Resolución de 19/10/2026, de la Delegación Provincial de Desarrollo Sostenible de Guadalajara, por la que se formula el informe de impacto ambiental del proyecto de urbanización de la alternativa técnica definida por el Programa de Actuación Urbanizadora referente al desarrollo de los sectores en suelo urbanizable denominado 22, 23 y 24 del Plan de Ordenación Municipal de Horche, Guadalajara. (Expediente: S478/2026/GU/00067), situado en el término municipal de Horche cuya promotora es Herma Construcciones y Desarrollos Urbanos SL. [2026/7617]

El Promotor del desarrollo es Herma Construcciones y Desarrollos Urbanos, S.L. y actúa como órgano sustantivo el Ayuntamiento de Horche.

Figura 3.- Instalaciones existentes

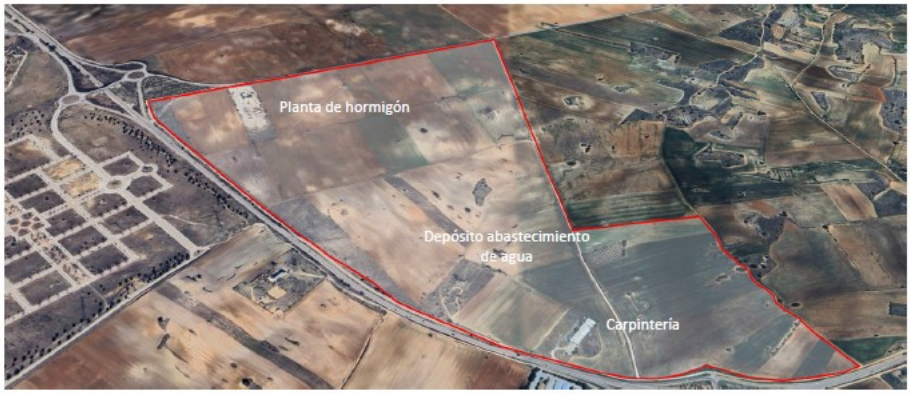
Dentro del ámbito de actuación; aproximadamente en una superficie de 101 ha, existen instalaciones implantadas:

- En el sector S-22 Polígono 501, Parcela 00042, referencia catastral 19169A50100042, con superficie catastral 9.902,00 m² y superficie dentro del sector 9.901,75 m², existe una nave destinada a una actividad de carpintería, construida en 1970, con una superficie construida de 1.624 m² y actualmente en desuso.
Polígono 501, Parcela 00036, con referencia catastral 19169A50100036, con superficie catastral 18.745,00 m² y superficie dentro del sector 18.744,80 m², existe un depósito de abastecimiento de agua potable de la Mancomunidad de Aguas del Tajuña y regulado por Infraestructuras del Agua de Castilla-La Mancha, entidad adscrita a la Consejería de Desarrollo Sostenible de la Junta de Comunidades de Castilla-La Mancha. En la misma parcela existe una antena de telecomunicaciones y un vértice geodésico.

- En el sector S-23 Polígono 501, Parcela 00006, referencia catastral 19169A50100006, con superficie catastral 25.347,00 m² y superficie dentro del sector 25.219,90 m², existe una parcela destinada a producción de hormigón y que actualmente está en desuso.

Figura 5.- Situación de cauces. Fuente: Informe de la CHT

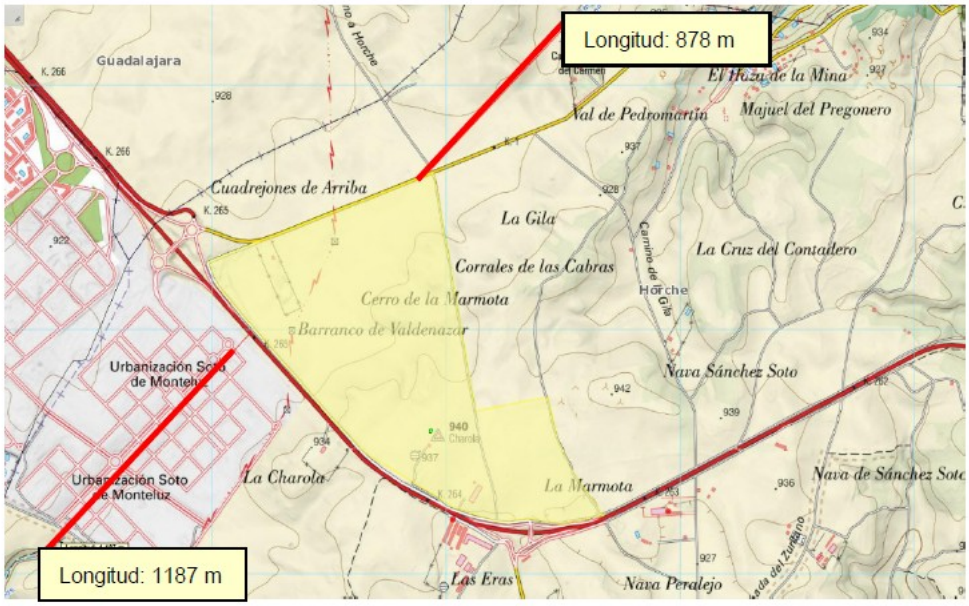
Analizada la documentación aportada, así como la cartografía y la fotografía aérea disponible, se comprueba que, en el ámbito objeto de informe, no se localizan cauces públicos siendo el barranco de Valdecazo, a 890 m al norte, y el barranco de Valdenazar, a 1.100 m al sureste, los cauces más cercanos.
